Bescheid

über die Änderung und Ergänzung der allgemeinen bauaufsichtlichen Zulassung vom 16. November 2015

Z-33.47-927

Wärmedämm-Verbundsystem zur Anwendung auf Plattenwerkstoffen im Holzbau mit angeklebten Dämmplatten aus expandiertem Polystyrol "INTRATHERM EPS"

Anlage 6

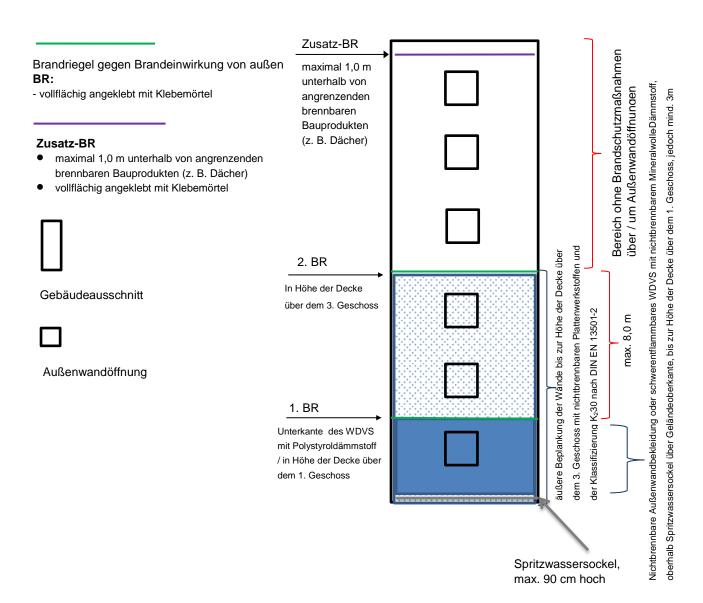
Abschnitt 4.10 Zusätzliche konstruktive Brandschutzmaßnahmen kommt hinzu:

Bei schwerentflammbaren WDVS mit EPS-Dämmplatten müssen folgende Brandschutzmaßnahmen gegen eine Brandeinwirkung von außerhalb des Gebäudes ausgeführt werden (siehe Anlage 6):

- äußere Beplankung der Wände bis zur Höhe der Decke des 3. Geschosses über Geländeoberkante oder genutzten angrenzenden horizontalen Gebäudeteilen (z. B. Parkdächer u. a.) mit nichtbrennbaren Plattenwerkstoffen (Baustoffklasse DIN 4102-A oder Klassen A1 bzw. A2 - s1,d0 nach DIN EN 13501-1),

- 2. Ausführung einer nichtbrennbaren Außenwandbekleidung oder eines schwerentflammbaren WDVS mit nichtbrennbarem Mineralwolle-Dämmstoff oberhalb eines maximal 90 cm hohen Spritzwassersockels über Geländeoberkante oder genutzten angrenzende horizontale Gebäudeteilen nach Nr. 1 bis zur Höhe der Decke über dem 1. Geschoss, jedoch auf mindestens 3 m Höhe.

- 3. ein Brandriegel an der Unterkante des WDVS mit EPS-Dämmstoff,
- 4. ein Brandriegel in Höhe der Decke des 3. Geschosses über Geländeoberkante oder angrenzenden horizontalen Gebäudeteilen nach Nr. 1, jedoch zu dem darunter angeordneten Brandriegel mit einem Achsabstand von nicht mehr als 8 m. Bei größeren Abständen sind zusätzliche Brandriegel einzubauen,

- 5. weitere Brandriegel an Übergängen der Außenwand zu horizontalen Flächen (z. B. Durchgänge, -fahrten, Arkaden), soweit diese in dem durch einen Brand von außen beanspruchten Bereich des 1. bis 3. Geschosses liegen.

Die Platten für die Beplankung nach Nr. 1 müssen mindestens in die Klasse K_230 nach DIN EN 13501-2 eingestuft sein.

Die Brandriegel müssen folgende Anforderungen erfüllen:

- Höhe ≥ 200 mm,
- nichtbrennbare Mineralwolle-Lamellenstreifen, Baustoffklasse A1 oder A2 nach DIN 4102-1 bzw. Klasse A1 oder A2 - s1,d0 nach DIN EN 13501-1, nicht glimmend, aus Steinfasern mit einem Schmelzpunkt von mindestens 1000 °C geprüft nach DIN 4102-17, mit einer Rohdichte zwischen 60 und 100 kg/m³,
- mit einem Klebemörtel vollflächig angeklebt.

Weiterhin ist ein Brandriegel (wie vorstehend beschrieben) maximal 1,0 m unterhalb von angrenzenden brennbaren Bauprodukten (z. B. am oberen Abschluss des WDVS unterhalb eines Daches) in der Dämmebene des WDVS anzuordnen. Dieser Brandriegel ist ebenfalls mit einem Klebemörtel vollflächig anzukleben.

Das applizierte WDVS mit EPS-Dämmplatten muss von der Unterkante des WDVS bis mindestens zur Höhe des Brandriegels nach Nr. 4 folgende Anforderungen erfüllen:

- Mindestdicke des Putzsystems (Oberputz + Unterputz) von 4 mm,
- an Gebäudeinnenecken sind in den bewehrten Unterputz Eckwinkel aus Glasfasergewebe, Flächengewicht ≥ 280 g/m² und Reißfestigkeit > 2,3 kN/5 cm (im Anlieferungszustand) einzuarbeiten,
- Verwendung von EPS mit einer Rohdichte max. 25 kg/m³ und
- Verwendung eines Armierungsgewebes mit einem Flächengewicht von ≥ 150 g/m².
